IXELLES. Rue Francart, 11
(= partiellement en zone de protection de l'église Saint-Boniface / Inventaire)

DEMANDE DE PERMIS D'URBANISME: Mettre en conformité et modifier le placement d'un conduit d'évacuation de hotte, ainsi que le placement d'enseignes avec éclairage, placer une tente solaire et effectuer des travaux intérieurs structurels dans le restaurant situé au rez-de-chaussée de l'immeuble

Avis de la CRMS

Façades à rue. Situation existante
Images tirées du dossier de demande

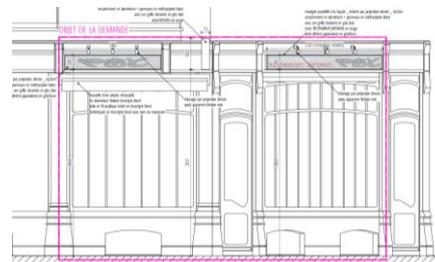
Les nouvelles enseignes présentent une meilleure intégration dans la devanture que celles actuellement en place. De manière générale, la CRMS demande que le RRU soit strictement appliqué, tant en ce qui concerne les enseignes que la nouvelle tente solaire. Les autres interventions, situées en façade arrière et à l'intérieur du bâtiment, relèvent d'une analyse urbanistique et ne suscitent pas de remarques d'ordre patrimonial.
